**RAZIONALIZZAZIONE VAL FORMAZZA E INTERCONNECTOR "ALL'ACQUA –
PALLANZENO – BAGGIO"**

Controdeduzioni al Parere del MiBACT prot. 13643 del 09.05.2017

**PARERE SOPRINTENDENZA ARCHEOLOGIA BELLE ARTI E PAESAGGIO
PER LE PROVINCE DI BIELLA, NOVARA, VERBANO – CUSIO – OSSOLA E VERCELLI**
(Prot. 3752 DEL 23.03.2017)

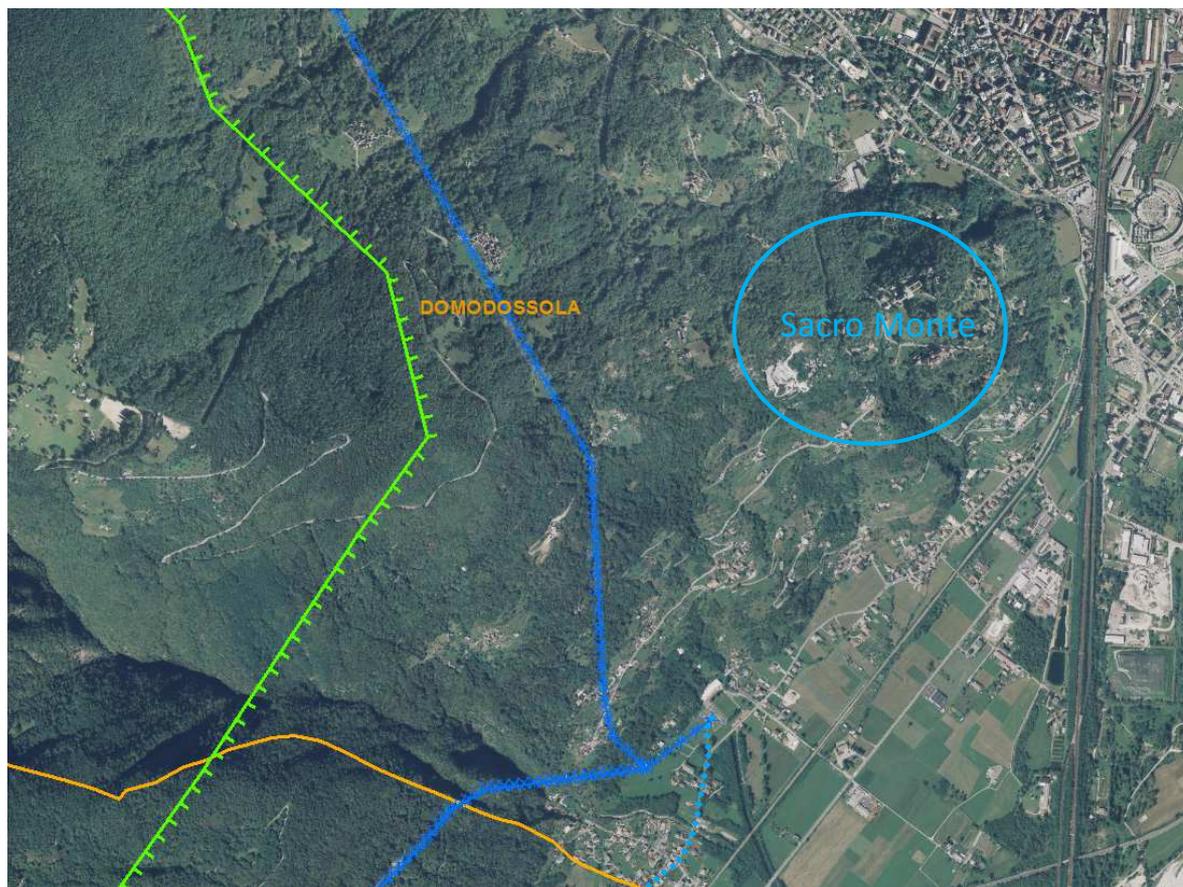
- **Cimitero di Arona**

Nell'elaborato RERX10004BIAM02191 (studio delle alternative) ed in particolare nella tavola di riferimento (rif. Tavola DGRX10004BTO00905) si è cercato di recepire e conciliare quanto richiesto dalla Soprintendenza e dal comune di Arona traslando il sostegno P 125 di circa 30 metri verso ovest (cercando di ottimizzare l'impegno del fondo interferito e di minimizzare l'interferenza dell'infrastruttura con gli sviluppi previsti nella pianificazione urbanistica comunale) e il sostegno P 126 di circa 75 metri verso il P 127 (al fine di minimizzare

l'interferenza con il Cimitero di Arona, bene tutelato ope legis e al fine di permetterne eventuali ampliamenti futuri.

Nel prendere atto del parere di codesta Soprintendenza che giudica tale ottimizzazione non compatibile con i criteri di conservazione di detto bene, e facendo seguito a quanto richiesto dal MiBACT durante la riunione presso il Ministero dell'Ambiente del 25.05.2017 si allegano le fotosimulazioni (doc. DERX10004BIAM02232) che permettono un confronto fra soluzione di progetto, l'alternativa proposta da Terna e quella richiesta dal MiBACT durante la sopracitata riunione.

Estratto cartografico non in scala - fonte Google Earth

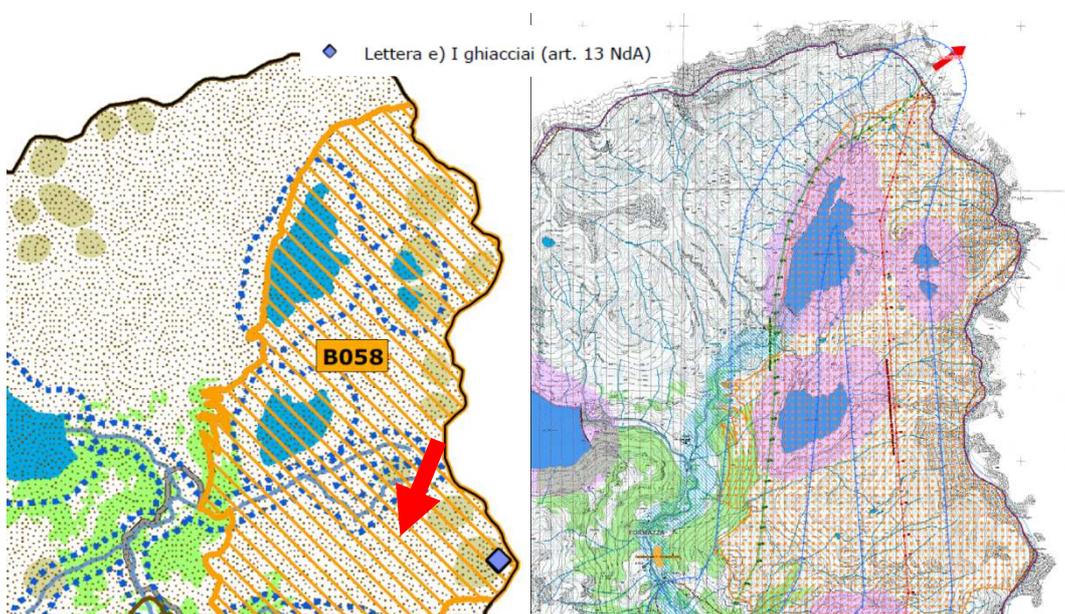
- **Monte Calvario Domodossola**

Nel doc. RERX10004BIAM02218 nel quale si illustra la razionalizzazione della rete esistente nei comuni di Domodossola, Villadossola e Pallanzeno, è stata effettuata un'analisi circa il potenziale impatto con il bene sopra citato, dalla quale si evince che la configurazione razionalizzata, rispetto a quella di progetto, consente un miglioramento, con la risoluzione dell'interferenza con il sentiero, maggiormente frequentato, del Sacro Monte Calvario.

A supporto del sopra citato documento e facendo seguito a quanto richiesto dal MiBACT durante la riunione presso il Ministero dell'Ambiente, sono state elaborate (ed allegate) delle fotosimulazioni (doc. DERX10004BIAM02232) che permettono un confronto fra la soluzione

di progetto e la soluzione alternativa (razionalizzazione della rete esistente nei comuni di Domodossola, Villadossola e Pallanzeno).

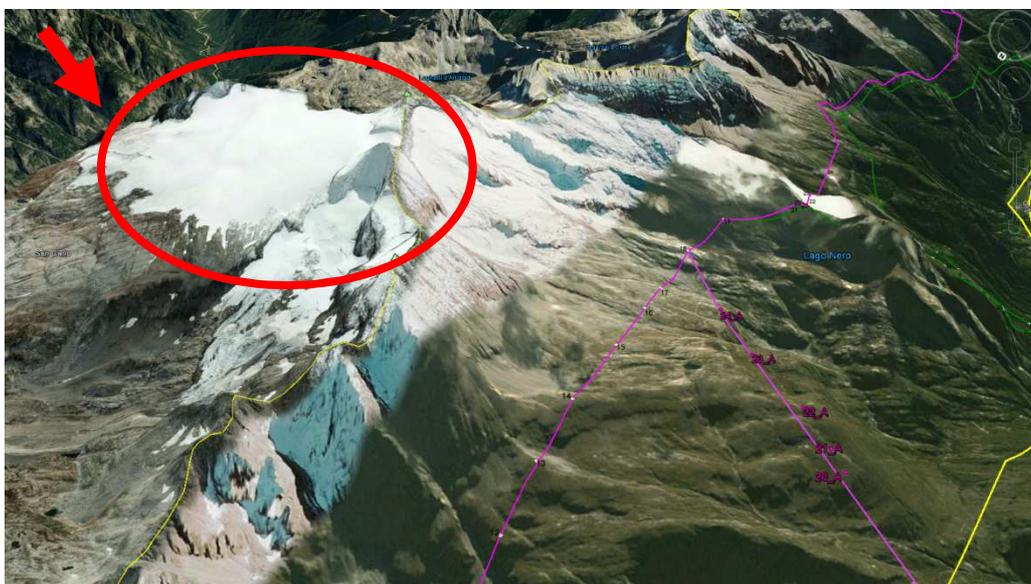
• **Aree tutelate ai sensi dell'art. 142 e art. 13 comma 13 del PPR**

Nel premettere che l'art. 13 comma 13 recita che nei territori coperti dai ghiacciai individuati nella Tavola P2 (come elementi puntuali e non areali) sono consentiti esclusivamente interventi finalizzati:

Dalle immagini sotto riportate che rappresentano la tavola P2.1. del PPR Piemonte(SX) e la tavola (DEAR10004BSA00337_08) (DX) non si evincono interferenze con ghiacciai.

Inoltre dai sopralluoghi effettuati non risulta presenza di ghiacciai perenni nelle aree interessate dai sostegni. Il ghiacciaio segnato con la freccia rossa dista circa 1.5 km dalle opere. Nell'immagine seguente è visibile l'area del ghiacciaio (fonte google Earth).
